北陸電力株式会社志賀原子力発電所の
敷地内破碎帯の評価について

平成28年4月27日

原子力規制委員会
志賀原子力発電所敷地内破碎帯の
調査に関する有識者会合

図12 旧Aトレンチ全体のスケッチ

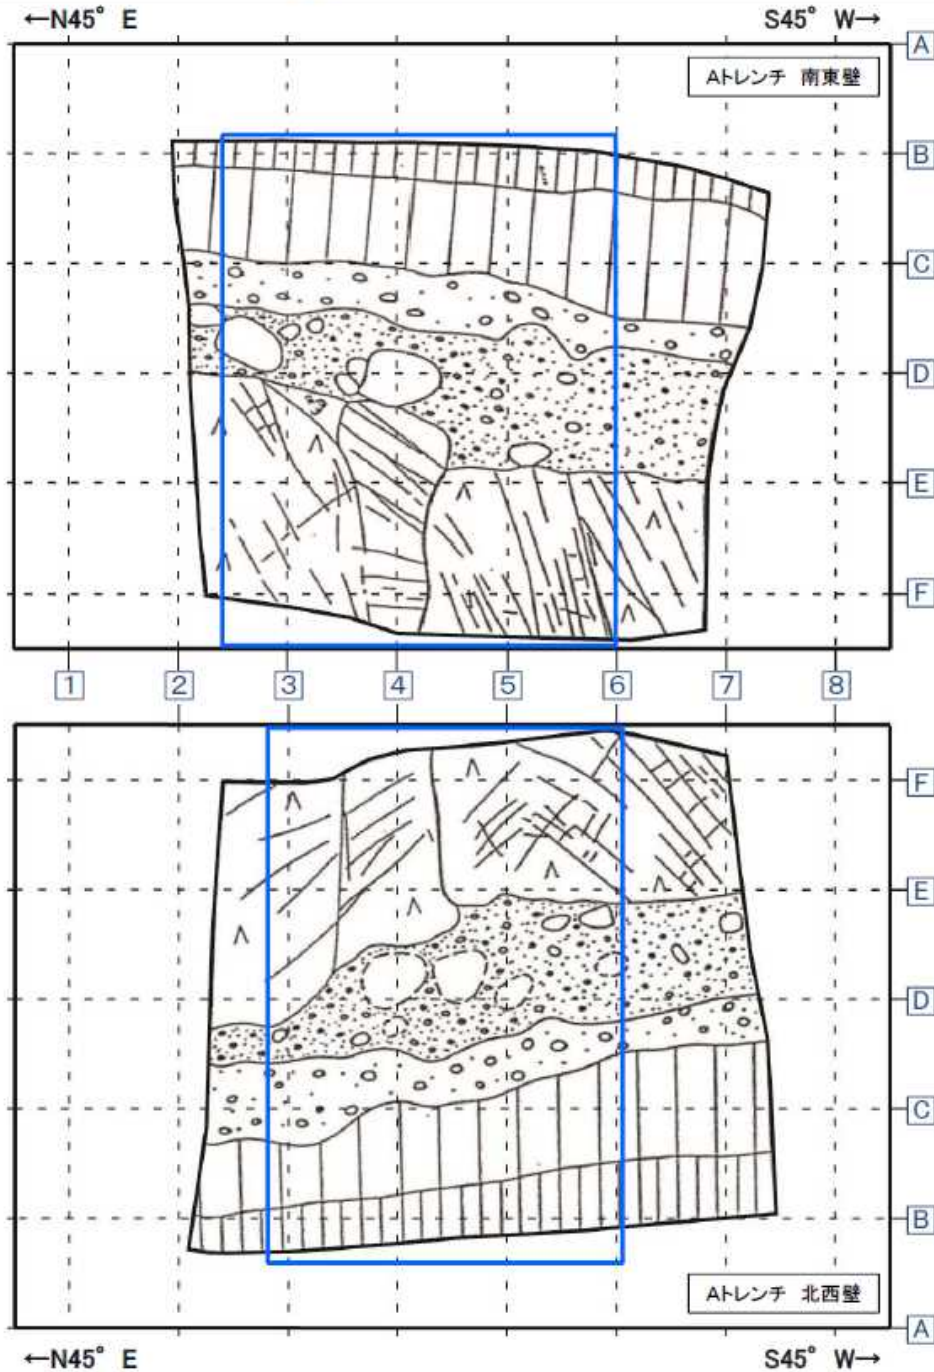
旧 A トレンチ北西壁では、岩盤上面に S-1 に沿う段差があり、北東側が見かけ約 20cm 高い【図 1 4】。さらに、トレンチ全体を見ると、岩盤上面は S-1 の北東側約 2m の傾斜している部分を除くと起伏の少ないほぼ平坦な形状をしており、S-1 を境にして北東側が 1 m 程度高くなる高度差がある【図 1 2】。S-1 に沿う岩盤には、凝灰質な細粒部（以下、「細粒部」という。）が認められる。この細粒部は、S-1 の北東側（S-1 に沿う岩盤上面の段差の高い側）の、段差部の縁にも分布する【図 1 4】。

S-1 に沿って岩盤上面に段差が認められ、段差を介し北東側が南西側に対し見かけ 20～35cm 程度高い。さらにトレンチ全体を見ると、S-1 の北東側の一部を除くと岩盤上面は起伏の少ないほぼ平坦な形状をしており、S-1 を境にして北東側が 1 m 程度高くなる高度差が認められる【図 1 2、図 1 3】。岩盤上面は、岩盤を覆う MIS5e の海成堆積物と考えられる砂礫Ⅱ層との不整合面であり、旧 A・B トレンチのある中位段丘 I 面が形成された時代の波食面を示している。S-1 に沿ってこの波食面に系統的な高度差が認められることは、岩盤上面がほぼ平坦に削剥された後に、S-1 のずれによって段差が生じたことを示唆する。スケッチの記事にある「面の表面には鏡肌が認められ一部に縦ずれ性条線が刻されている」との記載も、S-1 のずれが縦ずれであることを示唆する。

図13 旧Bトレンチ全体のスケッチ

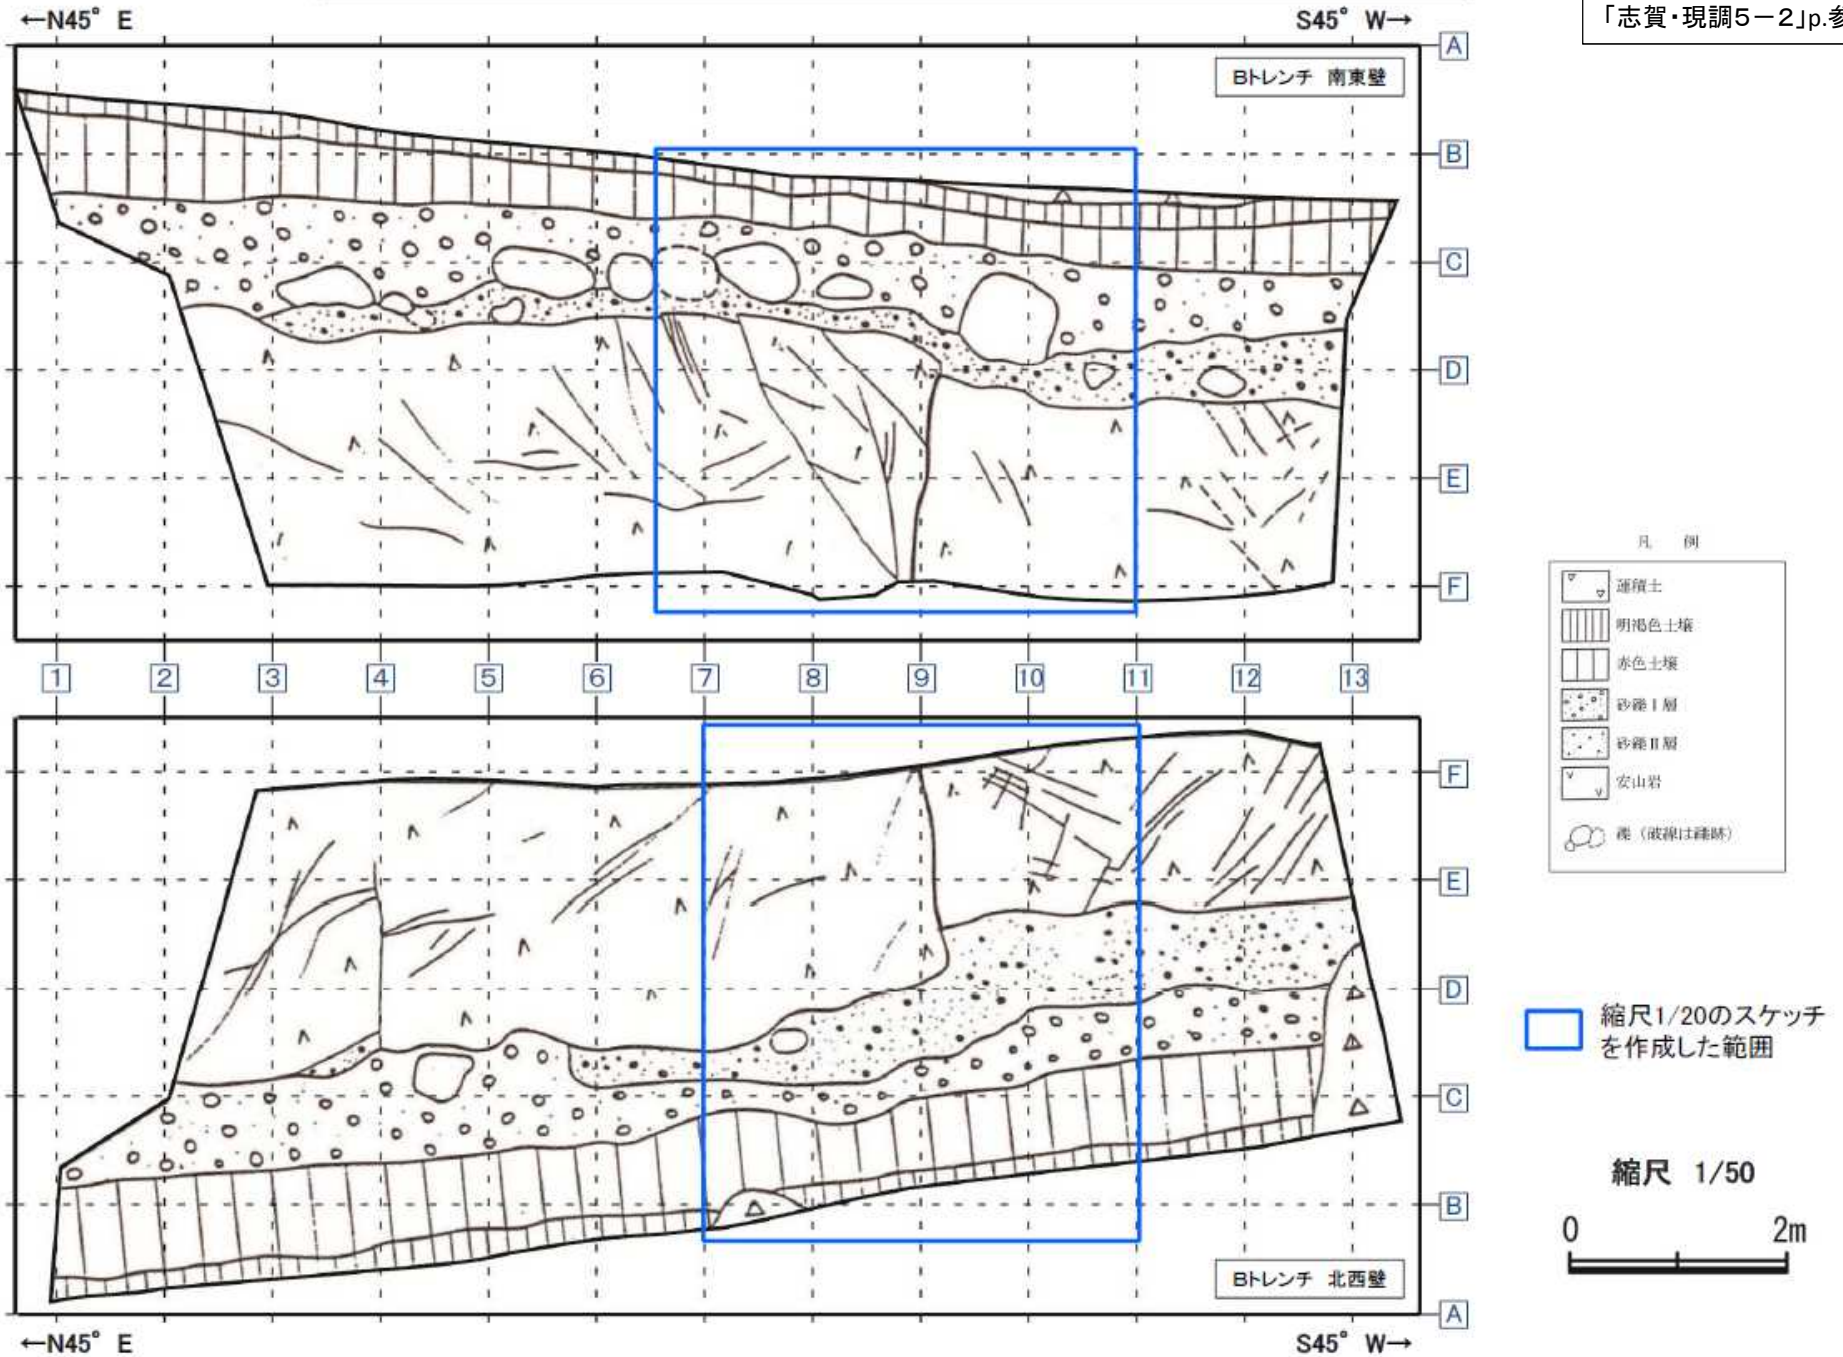
旧 B トレンチ北西壁面では、岩盤上面に S-1 に沿う段差があり、北東側が見かけ約 35cm 高い【図19】。さらに、トレンチ全体を見ると、岩盤上面は S-1 の北東側約 2m の傾斜している部分を除くと起伏の少ないほぼ平坦な形状をしており、S-1 を境にして北東側が 1 m 程度高くなる高度差がある【図13】。S-1 に沿う岩盤には細粒部が分布している。この細粒部は、S-1 の北東側（S-1 に沿う岩盤上面の段差の高い側）の段差部の縁にも認められる【図19】。

また、全体スケッチ【図13】において、S-1 から北東側に約 5m 離れた箇所の割れ目には、岩盤上面に見かけ北東側下がりの小段差があり、砂礫Ⅱ層が段差に入り込む状況が認められる。

旧 B トレンチ南東壁では、岩盤上面に S-1 に沿う段差があり、北東側が見かけ約 20cm 高い【図 2 1】。さらに、トレンチ全体を見ると、岩盤上面は S-1 の北東側約 2m の傾斜している部分を除くと起伏の少ないほぼ平坦な形状をしており、S-1 を境にして北東側が 1 m 程度高くなる高度差がある【図 1 3】。S-1 に沿う岩盤には細粒部が認められる。この細粒部は、S-1 の北東側（S-1 に沿う岩盤上面の段差の高い側）の段差の縁にも認められる【図 2 1】。

図14 北陸電力による旧Aトレンチ北西壁の観察結果

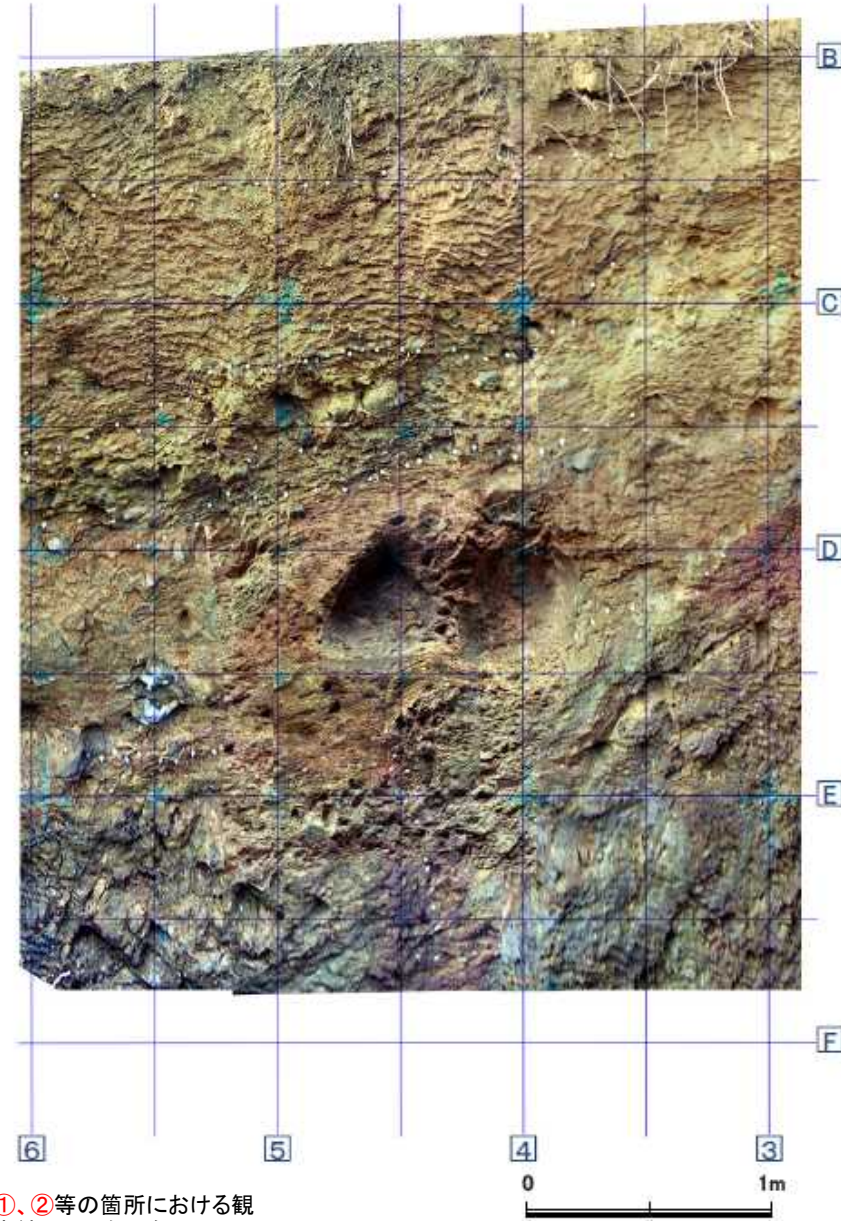
岩盤の直上には、海洋酸素同位体ステージ（以下、「MIS」という。）5e（後期更新世初期の最終間氷期最盛期：約 12～13 万年前）の堆積物とされる砂礫Ⅱ層が分布する。砂礫Ⅱ層には、スケッチにせん断面の記載はない。また、写真でもせん断面は明瞭ではない【図 1 4】。ただし、当壁面の写真では、S-1 上方の砂礫Ⅱ層中に色境界となる縦の筋（以下、「色境界」という。）が見られる【図 1 5】。

なお、スケッチの S-1 に関する記事【図 1 4】には、「面の表面には鏡肌が認められ一部に縦ずれ性条線が刻されている」との記載や、「砂礫Ⅱ層と岩盤の境界付近で粘土は不明瞭となり鏡肌は断続的となる」との記載がある。

また、岩盤調査坑における S-1 は、NW-SE 走向で北東傾斜であり、北西方向に沈下する条線が認められ、条線の変位センスは逆断層である【図 3 4】。このことは、S-1 の運動により北東側が上昇したことを示す。この動きは、先述した旧 A・B トレンチにおける S-1 に沿う段差は北東側が高いこと、スケッチの記事に「縦ずれ性条線が刻されている」との記載があること【図 1 4、図 1 6、図 1 9、図 2 1】と調和的であり、旧 A・B トレンチの段差が S-1 の北東側隆起の逆断層活

図16 北陸電力による旧Aトレンチ南東壁の観察結果

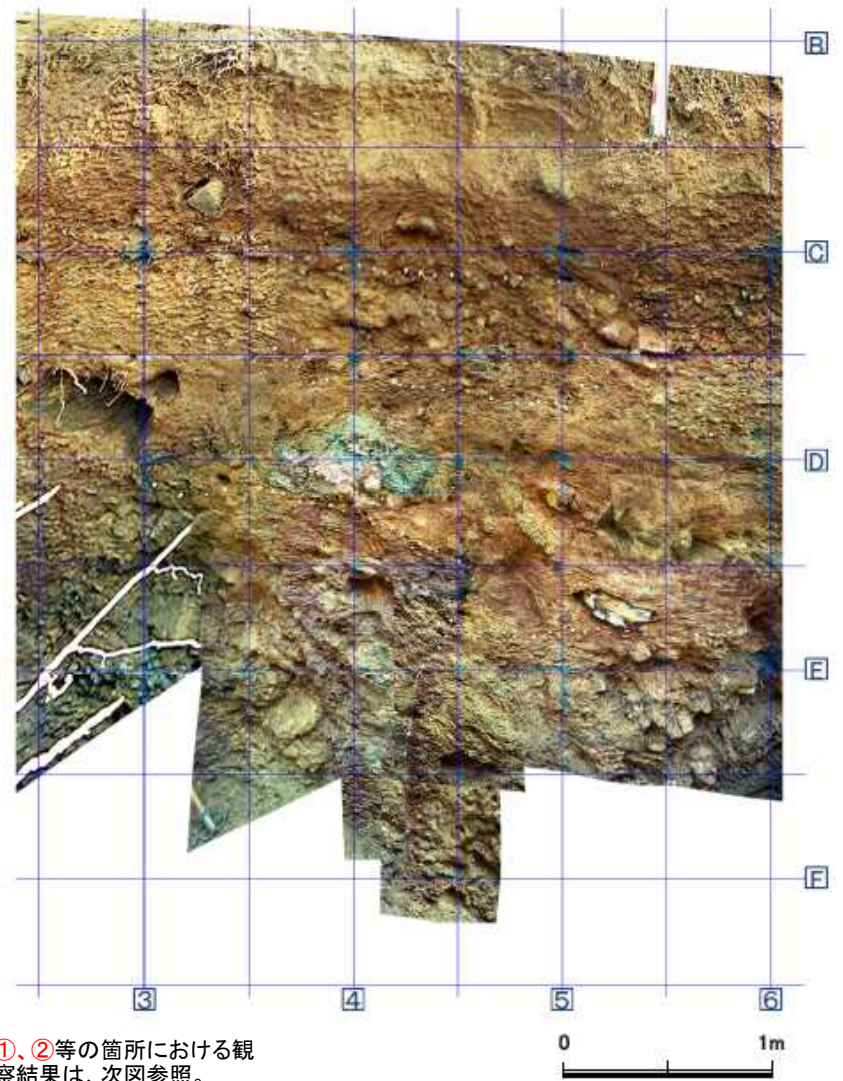
旧 A トレンチ南東壁では、岩盤上面に S-1 に沿う段差があり、北東側が見かけ約 20cm 高い【図 1 6】。さらに、トレンチ全体を見ると、岩盤上面は S-1 の北東側約 2m の傾斜している部分を除くと起伏の少ないほぼ平坦な形状をしており、S-1 を境にして北東側が 1 m 程度高くなる高度差がある【図 1 2】。S-1 に沿う岩盤には、S-1 の南西側に細粒部が分布する。細粒部は、段差の基部から、S-1 に沿って上載層（砂礫Ⅱ層）中に突出した状態で分布する【図 1 6】。

岩盤の直上には、MIS5e の堆積物とされる砂礫Ⅱ層が分布する。砂礫Ⅱ層には、スケッチにせん断面の記載はない。また、写真でもせん断面は明瞭ではない【図 1 6、図 1 7】。ただし、砂礫Ⅱ層中の層理面は S-1 に沿う岩盤上面の段差と調和的な方向（南西）に傾

斜しており、かつ当該段差の直上付近では系統的な増傾斜が認められる【図16】。

なお、スケッチの S-1 に関する記事【図16】には、「面の表面には鏡肌が認められ一部に縦ずれ性条線が刻されている」との記載や、「砂礫Ⅱ層と岩盤の境界付近で粘土は不明瞭となり鏡肌は断続的となる」との記載がある。

図19 北陸電力による旧Bトレンチ北西壁の観察結果

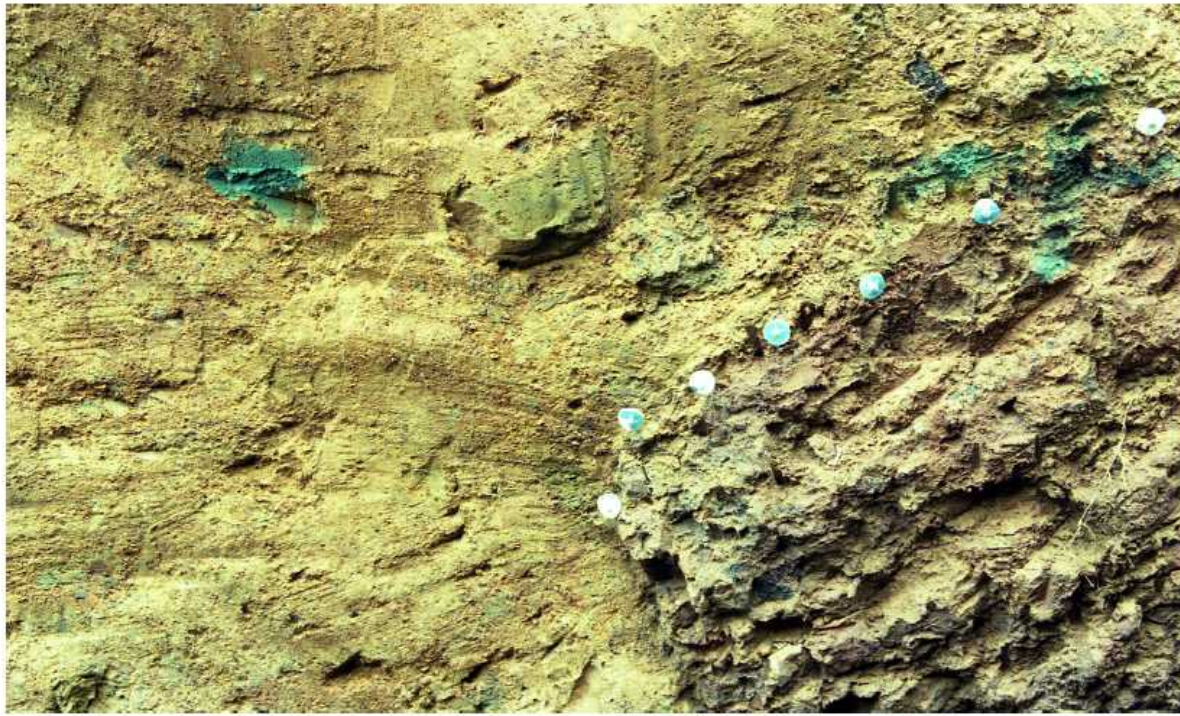
岩盤の直上には、MIS5e の堆積物とされる砂礫Ⅱ層が分布する。当壁面の砂礫Ⅱ層は、北陸電力による既往スケッチでは「上部層」と「下部層」に区分されている。上部層の層相は、礫が安山岩の細礫で、基質が上部層は粗粒砂と白色状物質が主体とされている。また、上部層は、下部層に比べ層理の識別が可能とされている【図19】。下部層の層相は、礫が最大径 30cm・平均 1～3cm の安山岩亜角～亜円礫主体で、基質が上部層と同質の粗粒砂及び細礫よりなるとされている。これら上部層と下部層との関係については、既往スケッチの記事では「上部層と下部層との境界は上盤側ではやや不明瞭」とされており、図中にも壁面の北東側には上部層／下部層の境界線は描かれていない【図19】。

堆積層中の構造については、砂礫Ⅱ層下部層及び同上部層ともに、スケッチにせん断面の記載はない。また写真でもせん断面は明瞭ではない【図19、図20】。ただし、このことをもって堆積物がせん断の影響を受けていないと判断できるか否かは、イ．b.b-1 で後述する。堆積物の層理面は、砂礫Ⅱ層上部層／下部層境界、砂礫Ⅱ

層上部層ともに、S-1 に沿う段差と調和的な方向（南西）に傾斜し、S-1 直上付近では増傾斜している様子が認められる【図 1 9】。

堆積層の層厚については、北陸電力による既往スケッチでは、砂礫Ⅱ層下部層は S-1 の段差の北東側（高い側）では約 30～40cm、南西側（低い側）では約 50～60cm であり、南西側の方が厚いとされている。一方、砂礫Ⅱ層上部層、その上位の砂礫Ⅰ層は、ともに S-1 の段差直上を挟んで層厚が大きく変わらないとされている【図 1 9】。ただし、先述のとおり上／下部層境界自体が S-1 の北東側において不明瞭であることから、少なくとも既往スケッチからは、下部層の層厚が S-1 の北東側よりも南西側が厚いとの確かな事実関係は認められなかった。

さらに、旧 B トレンチ北西壁では砂礫Ⅱ層が上・下部層に区分されることに着目し、下部層の層厚が S-1 の両側で異なることから【図 1 9】、下部層は既存の段差を埋めるように堆積したとの解釈が妥当との指摘もある。

以上のとおり、旧 B トレンチ北西壁において、堆積物中にせん断面が認められない（見えない）との指摘、及び砂礫Ⅱ層下部層の層厚が S-1 を挟んだ北東側と南西側で異なるとの指摘は、先述（イ. a.）した、S-1 が MIS5e の海成堆積物堆積後に変位したとの解釈を妨げるものではない。

図25 海岸で確認されるK-5の性状

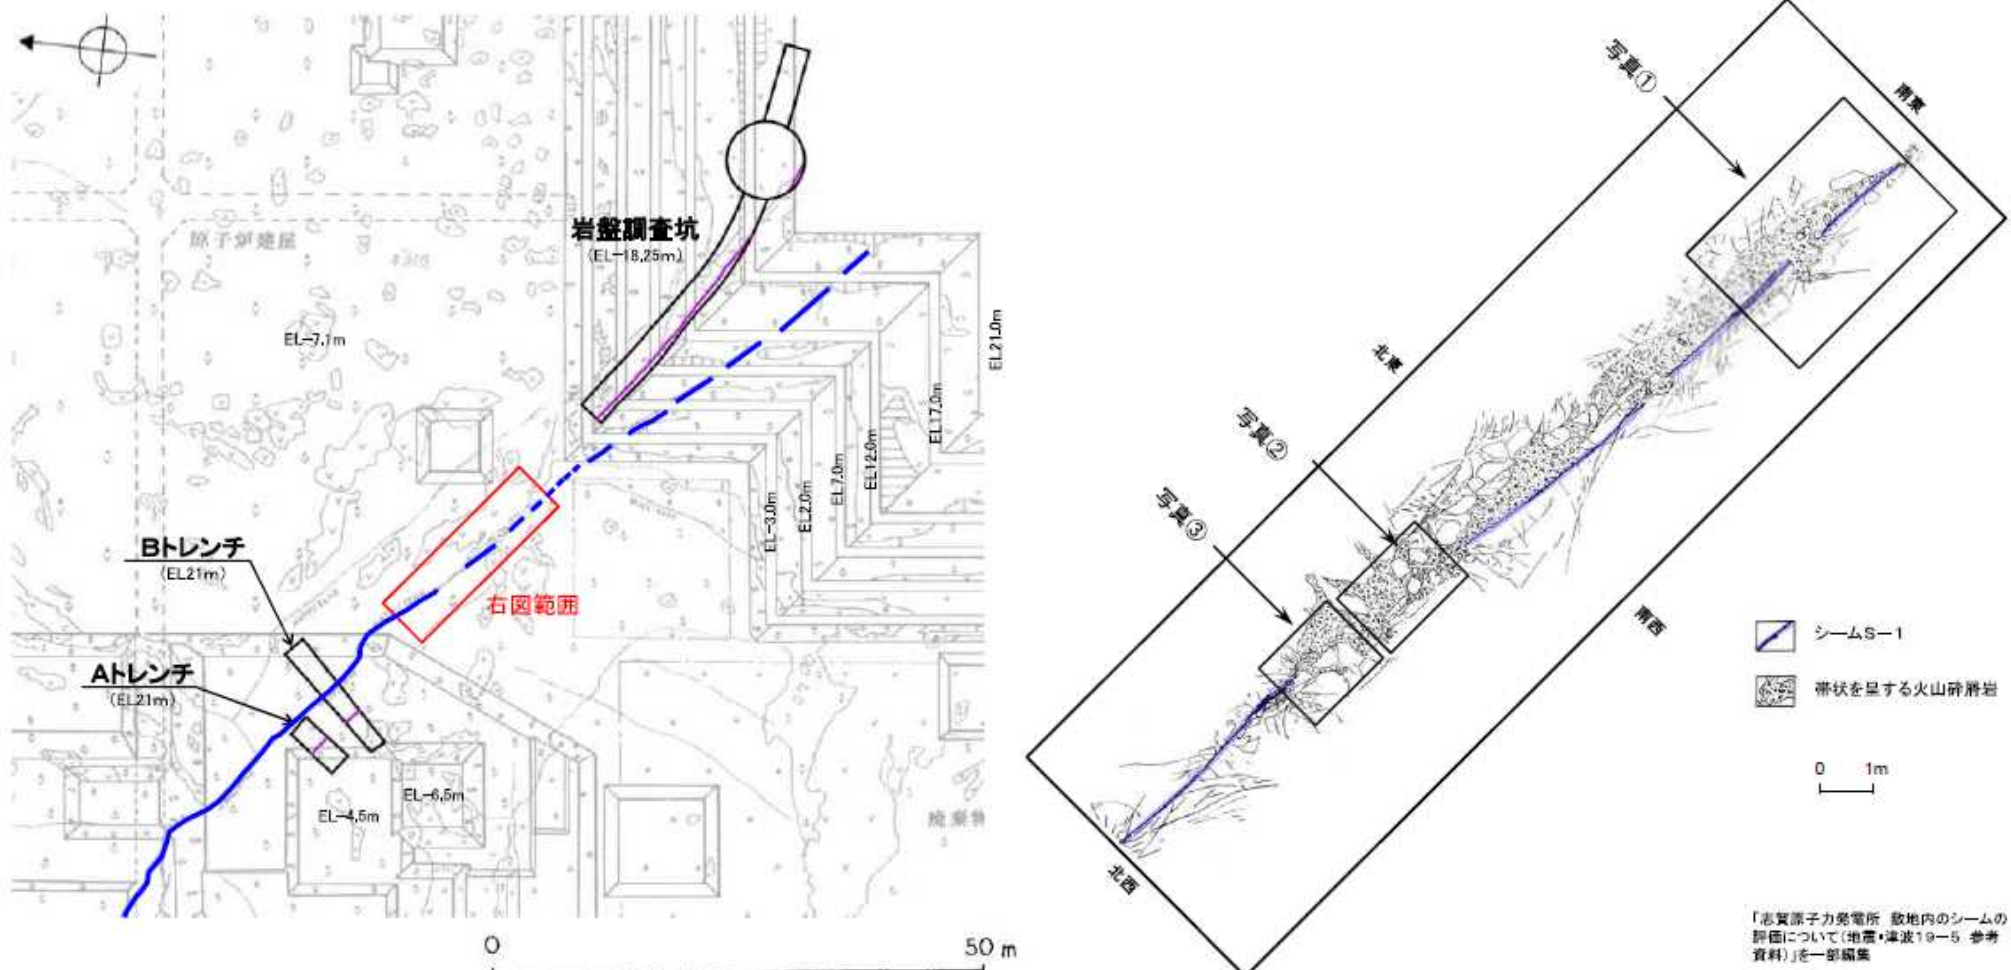
また、S-1 沿いの岩盤には軟質と思われる細粒部が分布し、この細粒部は、S-1 の北東側（S-1 に沿う岩盤上面の段差の高い側）にあたる段差の縁、すなわち段差の肩部分や壁面に、段差形状を維持して存在している。北陸電力が説明するように段差が侵食により形成された場合、S-1 の南西側の硬質な安山岩だけが侵食され、軟質と思われる細粒部が肩部分や壁面に残ることは難しいと思われる。実際、現在の海岸に分布する別の“シーム”は、周囲の細粒部全体が一様に侵食されて平坦になっており【図 2 5】、旧 A・B トレンチの既往スケッチの状況とは異なる。
